EXTENSION ET RAVALEMENT DES FAÇADES  
**DOSSIER DE PERMIS DE CONSTRUIRE**  
**- COMPLÉMENTS -**  
20 ALLÉE DES ACACIAS - SAINT GRATIEN

FAMILLE DOS SANTOS - OCTOBRE 2019

Numéro de dossier : PC0955551980012

**Réponses à la demande de pièces manquantes :**

ENDUIT DE PAREMENT  
TEINTE CLAIRE  
FINITION GRATTEE FIN

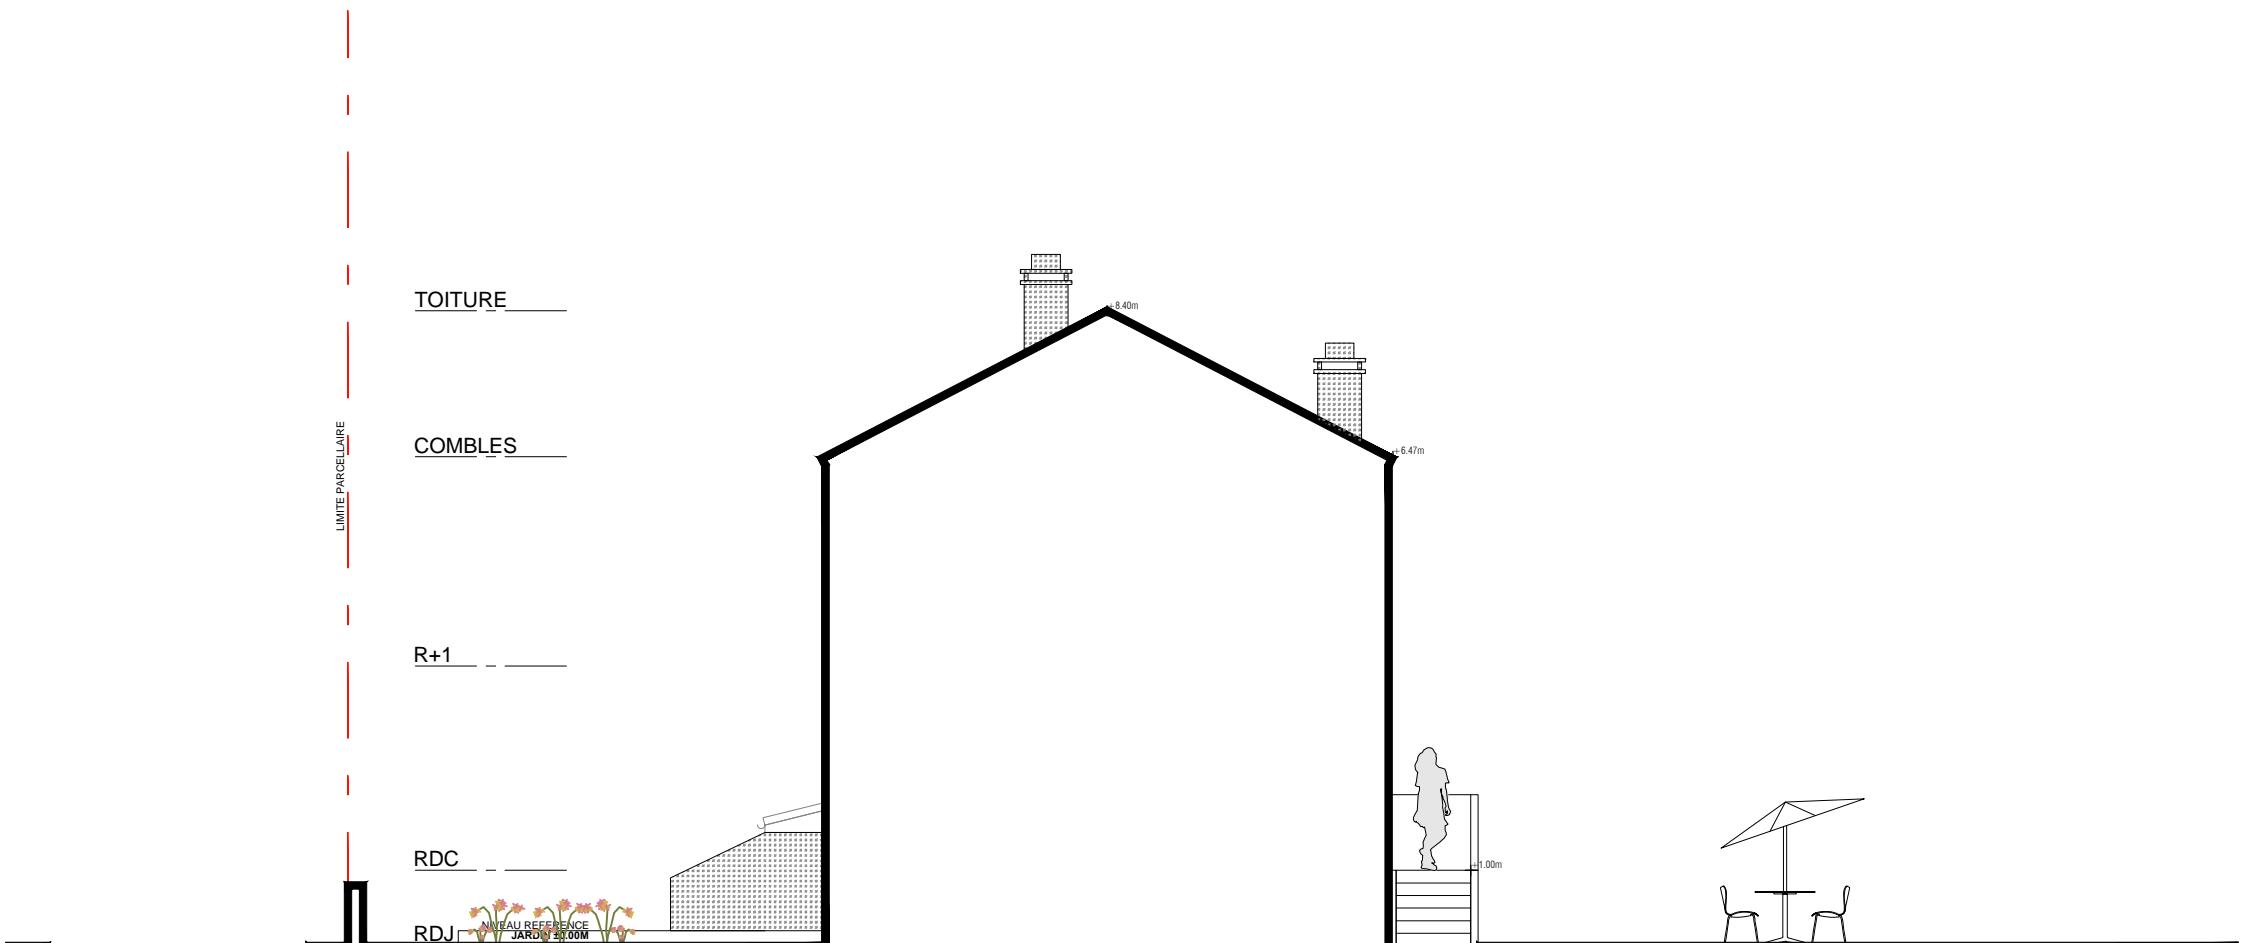
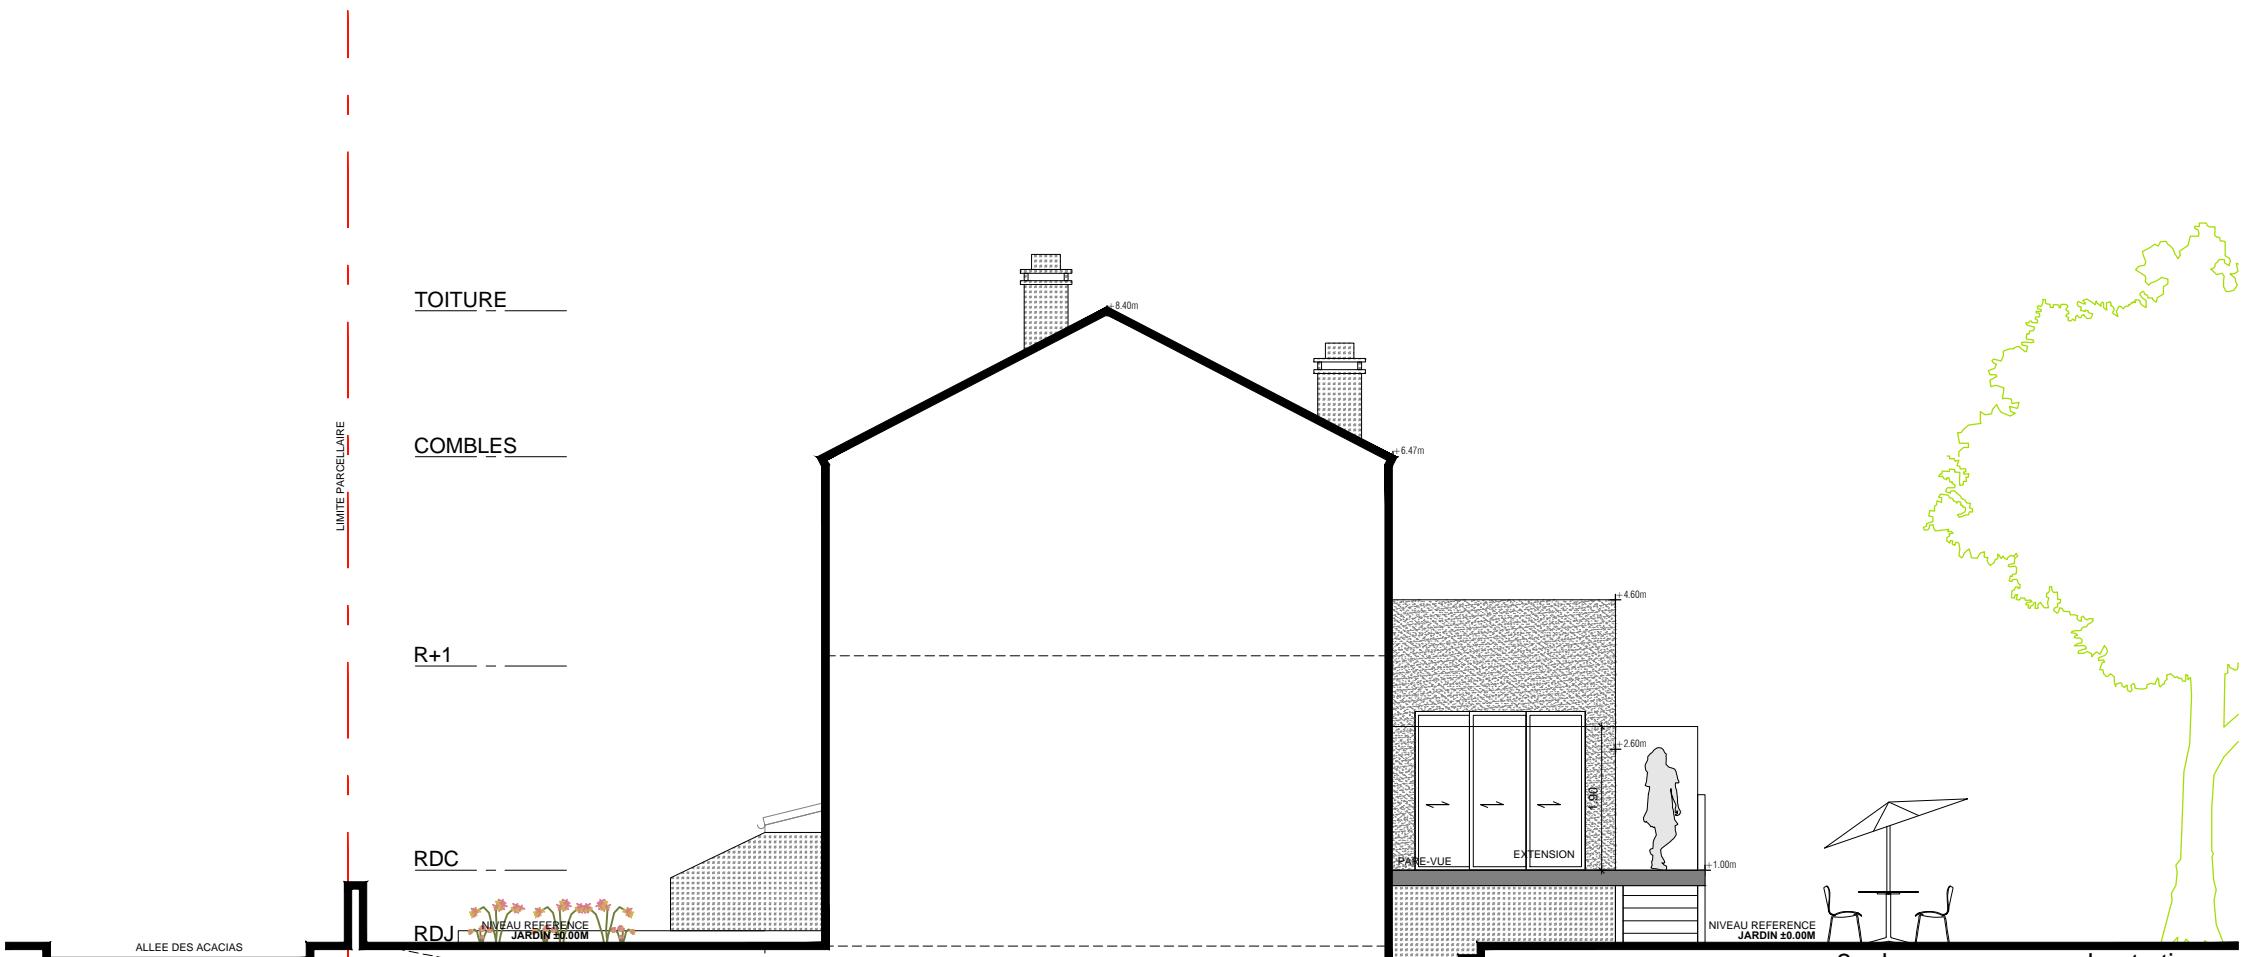
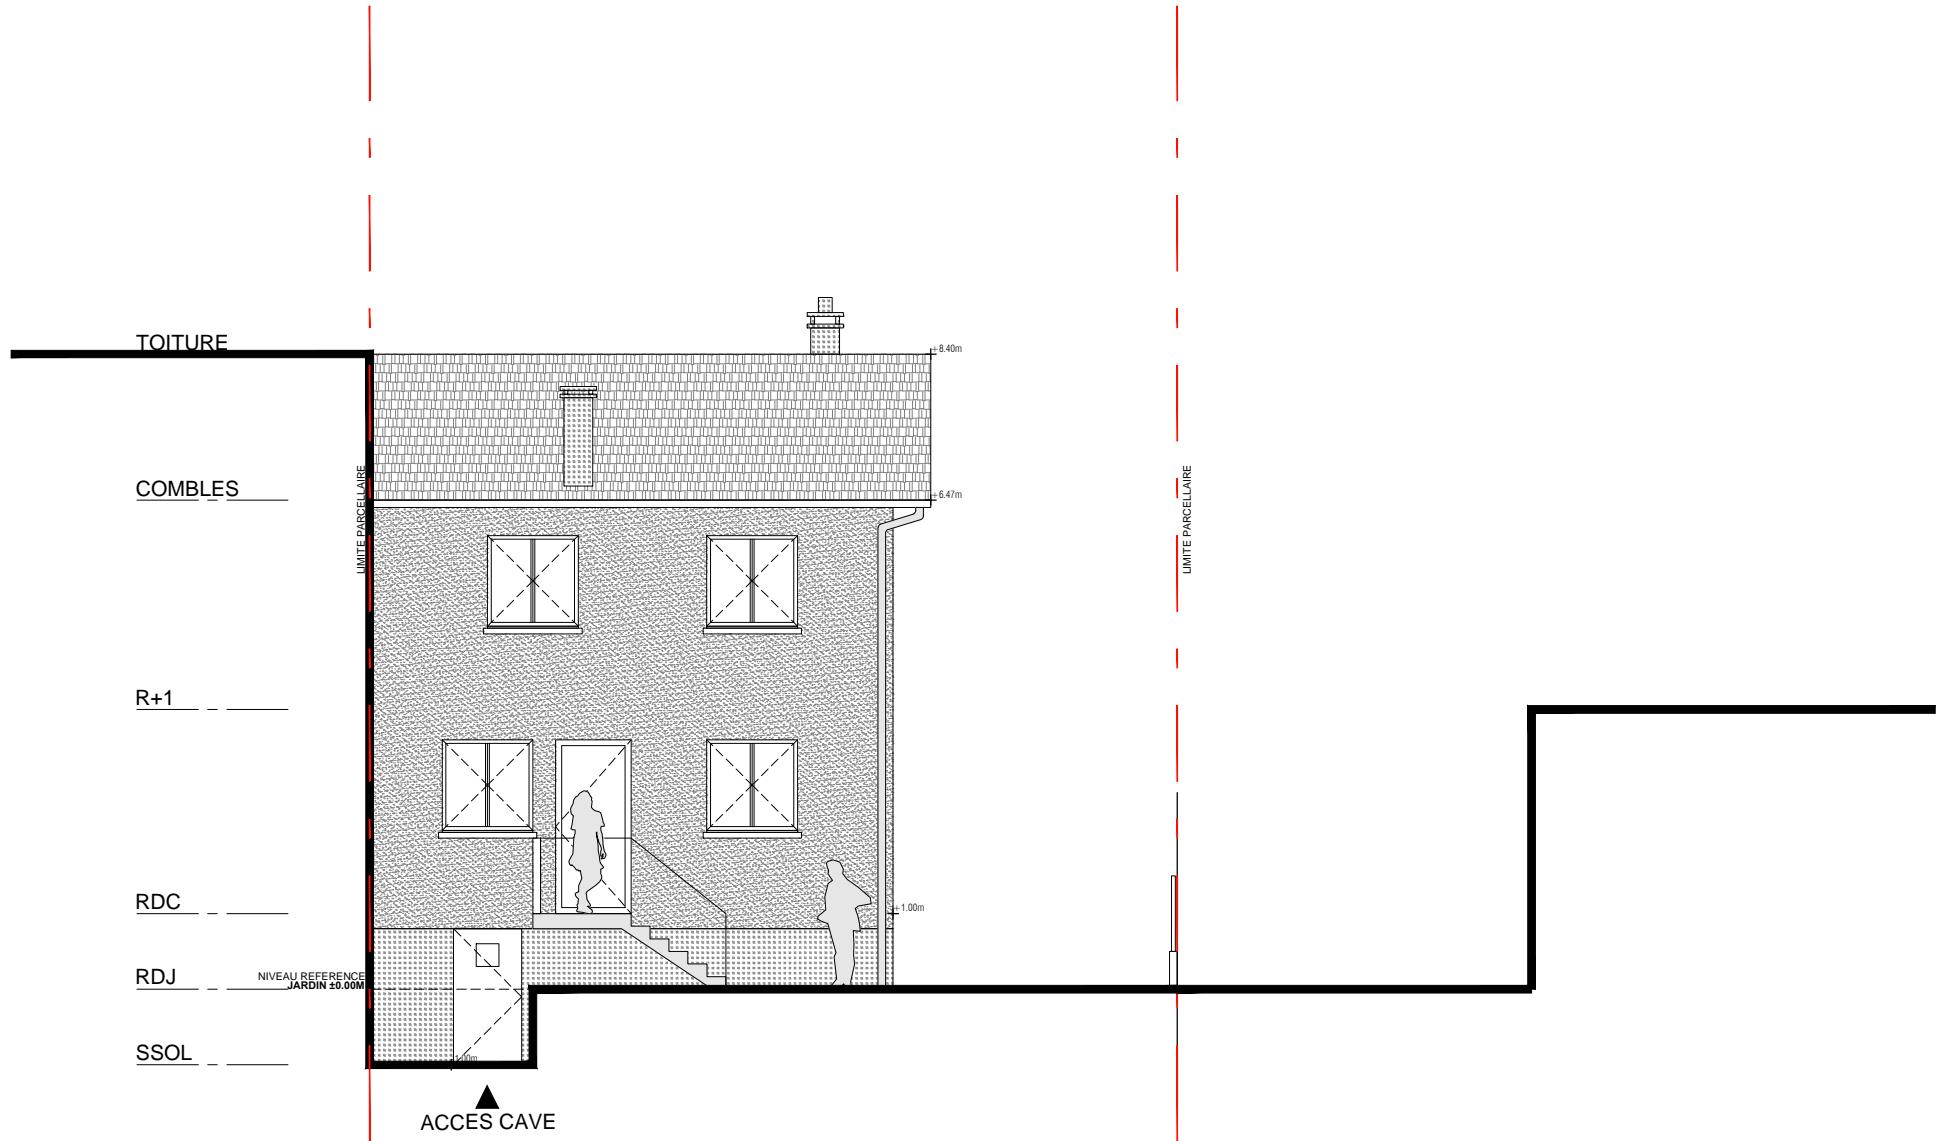
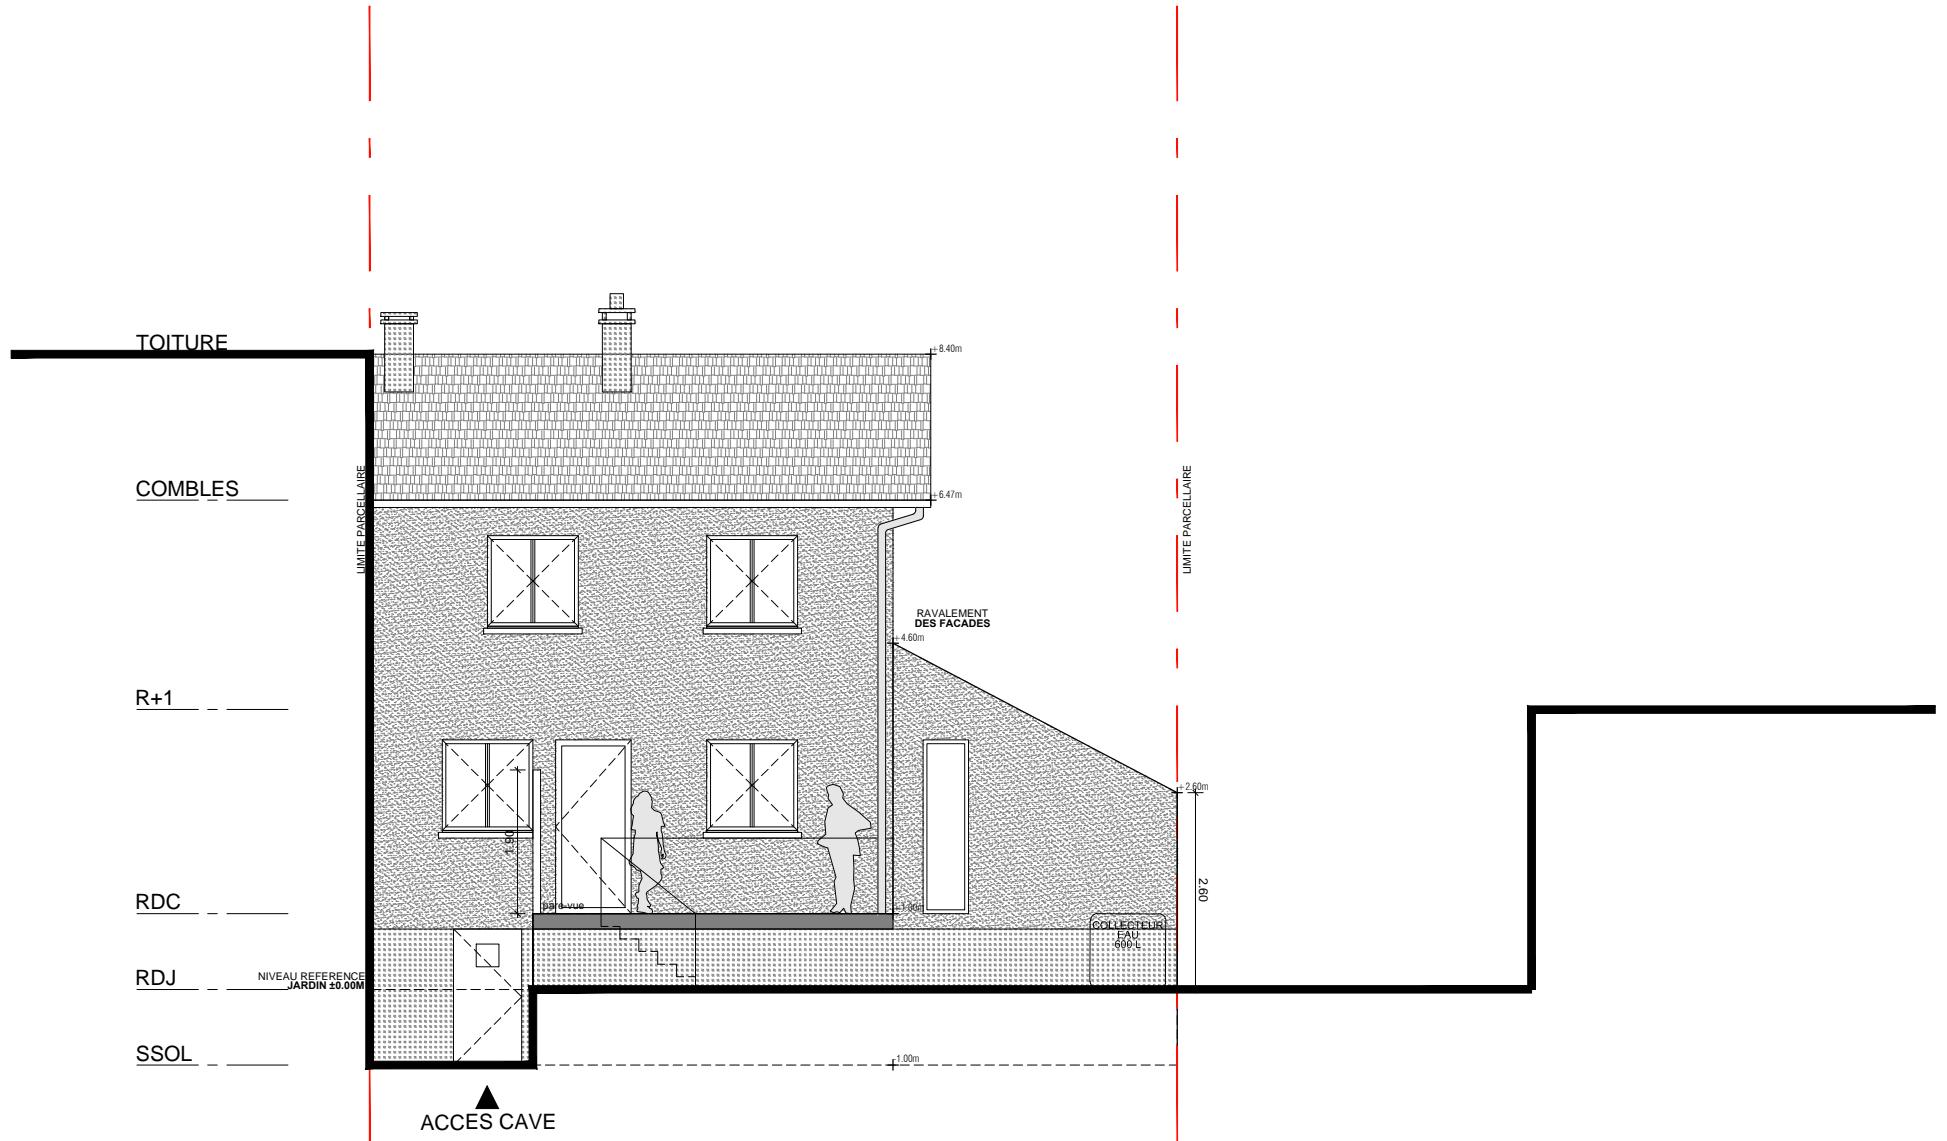
- 5) Les plans de façades ne font pas apparaître les différences d'enduits indiquées dans la légende
- Les différences d'enduit permettent de distinguer le niveau de soubassement des constructions. Le motif est mis à jour dans le présent dossier afin de clarifier l'usage des enduits dans le dossier graphique.

- 6) Vous indiquez sur le plan de façade sur rue et à plusieurs endroits dans la notice descriptive (PCMI 4) que sera créé un espace de stockage accessible par la création d'une 2<sup>ème</sup> porte de garage : merci d'expliquer l'utilisation de cette surface, en zone UG, la destination de stockage n'est pas autorisée

Par ailleurs, comme vous l'expliquez dans la notice descriptive, vous veillez à insérer la construction dans « la logique d'implantation des pavillons existants » et dans « une volonté de cohérence et d'intégration dans le tissu existant ». Aussi pour parfaire cette intégration la toiture en arc de cercle du bâtiment projeté, non représentative des maisons Barbu, pourra évoluer.

- Le présent dossier ayant évolué, la 2<sup>ème</sup> porte de garage est supprimée et la rampe d'accès au garage existant n'est pas prolongée. Au niveau du garage existant, l'extension juxtapose un vide de construction non accessible générée par l'alignement des altimétries (environ +1m par rapport à la voie publique) des espaces dits « nobles » du pavillon existant et de l'extension.

- La toiture en arc de cercle du bâtiment projeté a évolué en toiture monopente simple afin de parfaire l'intégration de l'extension dans son contexte, objet du présent dossier de permis de construire. La cote faîtière a évolué, passant d'environ 3m60 à environ 4m60.
